高山国道事務所管内防災対策検討会説明資料

3-1. 事業中箇所の事業計画見直し([瀬戸]_国道41号門原防災)

■令和4年度検討会を踏まえた見直し

<当初計画とご指摘内容>

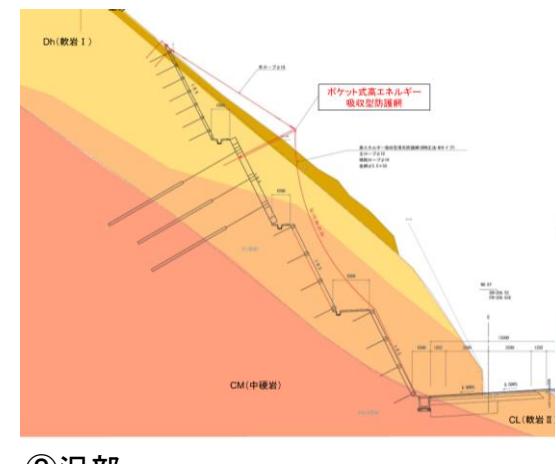
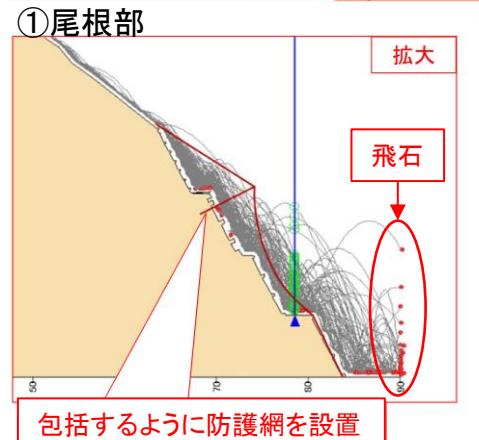
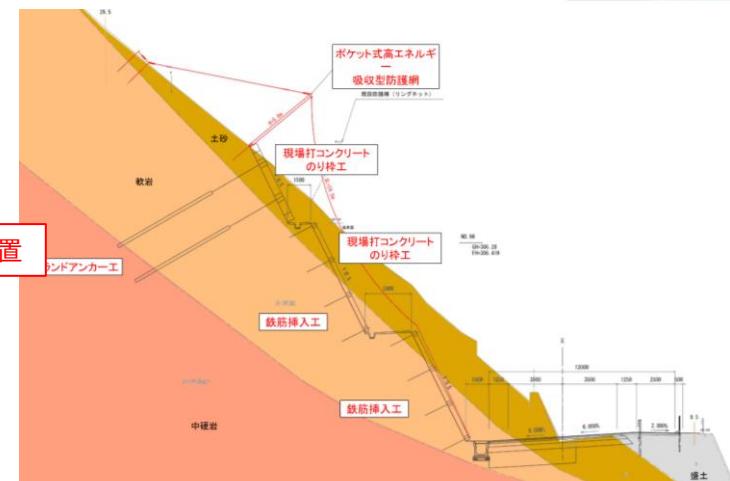
令和4年度 第1回 防災対策検討会(前回)		令和7年度 第2回 防災対策検討会(今回)
相談概要	委員からの指摘事項	対策・回答、相談
1号トンネル坑口部(起点側)は、崖錐堆積物や浮石・転石が存在する。対策工としては、既設リングネットを撤去し、高エネルギー吸収型落石防護柵を設置することでよいか。	落石防護柵の高さの考え方を確認すること。 * ¹ 落石が発生した際に、切土法面の小段で石が跳ね、落石防護柵を飛び越えないか。 * ² 検討断面について沢部も含めて複数断面で検討しなくてよいか。	落石シミュレーションを実施したところ、設置を計画していた落石防護柵の高さでは不十分であったため、ポケット式高エネルギー吸収型防護網に変更する。 また、沢部を検討断面として追加し、複数断面で検討を実施した。
1号トンネル坑口部(起点側)は、岩屑堆積物が厚い。対策工として、受圧板+グラウンドアンカー工で斜面変動を抑制し、偏圧作用を防止する。また、表層のアンカー間から礫等の抜け落ちが懸念されるため、ネット工を実施することでよいか。	対策工法に不足がないか確認すること。 * ¹ 岩屑堆積物をグラウンドアンカーと受圧板で押さえるのは抜け落ちが懸念される。 (間隙が多い地質のため、想定している粘着力が確保されないのでは)	グランドアンカーの抜け落ちが懸念されるため、岩屑堆積物を極力撤去する方針とし、残地せざるをえない岩屑堆積物は、ロックボルト+法枠で対策する。
トンネル終点側は豪雨時に土石流が発生し、下流まで流下することで被災する可能性が高い。対策手法として、導流堤や床固工、流路工を実施することでよいか。	補足した土砂を飛騨川に流出させる直前の流路工に階段状の段差をつけてあるが、段差に岩がぶつかった衝撃で、構造物に影響が出ないか	階段部への構造影響を検討するにあたり、堰堤の効果をどこまで考慮し、構造物に影響を与える対象物の検討ケースについて助言をいただきたい。

- 1号トンネル坑口起点側では、浮石・転石対策として、高エネルギー吸收型落石防護柵を設置する計画としていた。
- 当初、尾根部で計画していたが、落石の可能性が高い沢部での検討断面を追加した。
- 落石シミュレーションを実施したところ、落石が防護柵を飛び跳ねることを確認したため、対策が可能なポケット式高エネルギー吸收型防護網に見直しを行った。

<変更前 A-A>

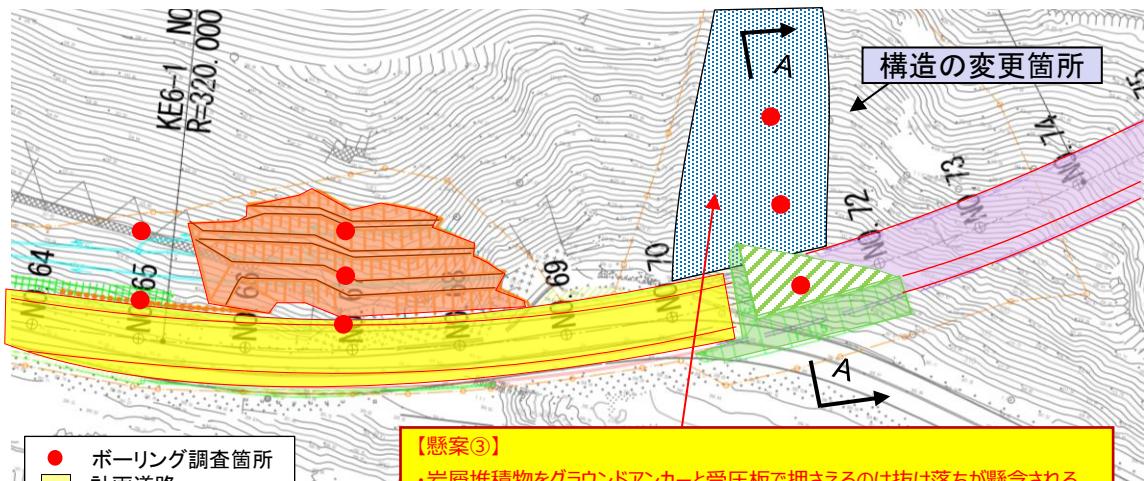
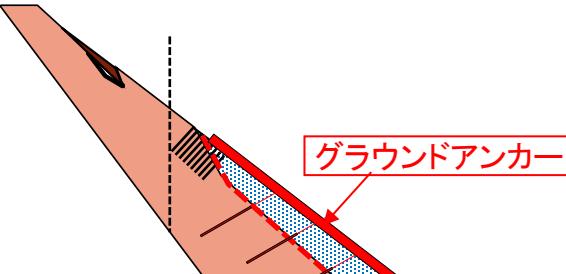
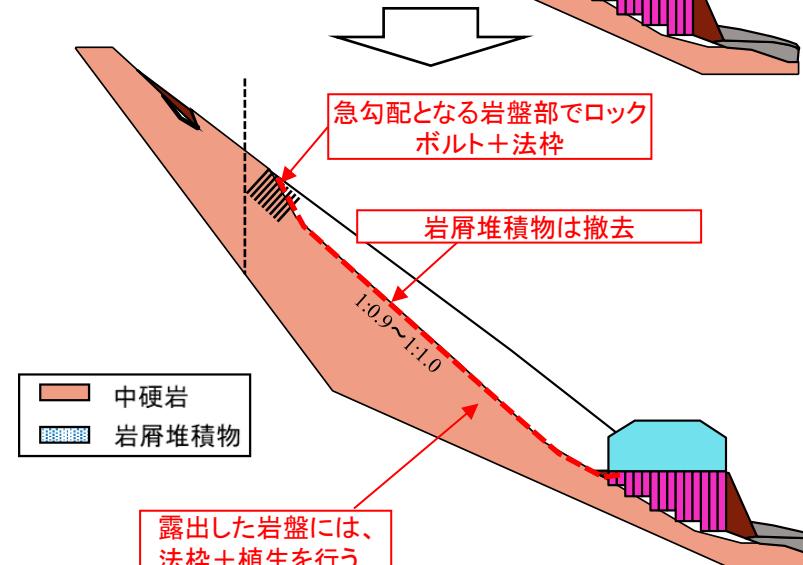
- 1号トンネル坑口起点側について、事業化後の地質調査結果を踏まえ、グラウンドアンカー+受圧板での対策を検討していた。
- 岩屑堆積物が確認され、長期的に構造が不安化する懸念を極力排除できる案として、岩屑堆積物は極力撤去し、残地せざるを得ない箇所は、「ロックボルト+法枠」を選定した。

<階段工に影響を与える対象物の検討ケース(案)>

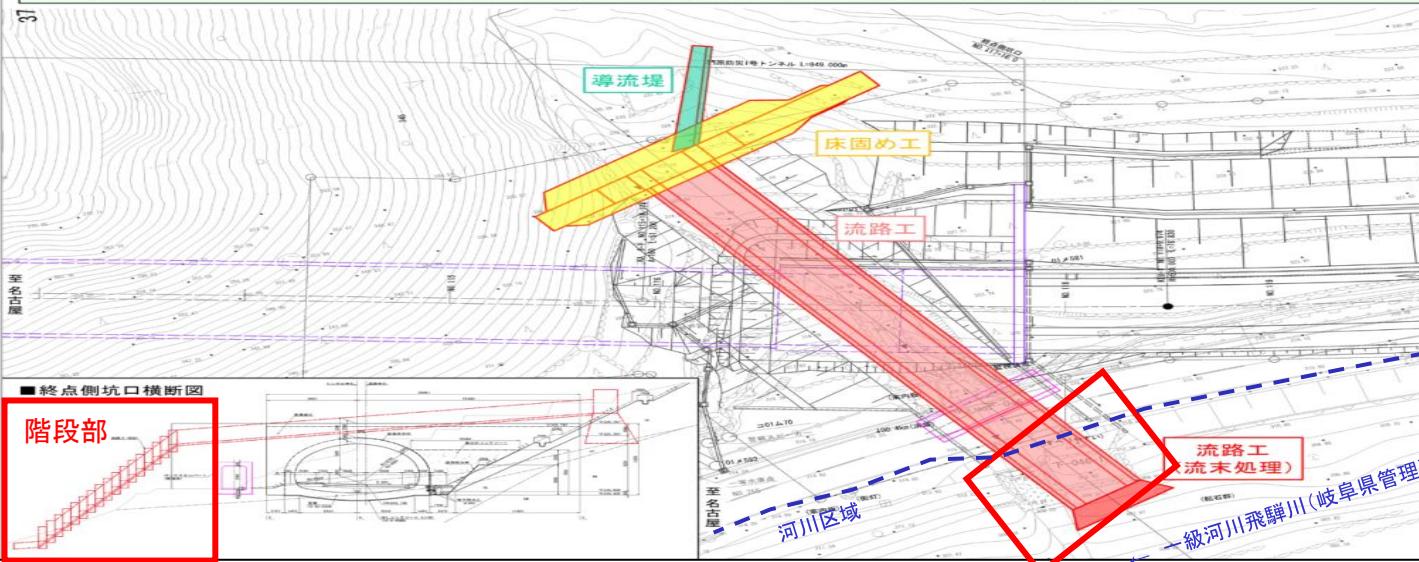
○1号トンネル坑口(終点部)の流路工について委員からの指摘事項

・補足した土砂を飛騨川に流出させる直前の流路工に階段状の段差をつけてあるが、段差に岩がぶつかった衝撃で、構造物に影響がでないか

○堰堤の効果をどこまで考慮し、階段工に影響を与える対象物の検討ケースについてご助言いただきたい。

事務所(案): 堰堤が岩石を受け止めるものとしてケース①で検討を想定。
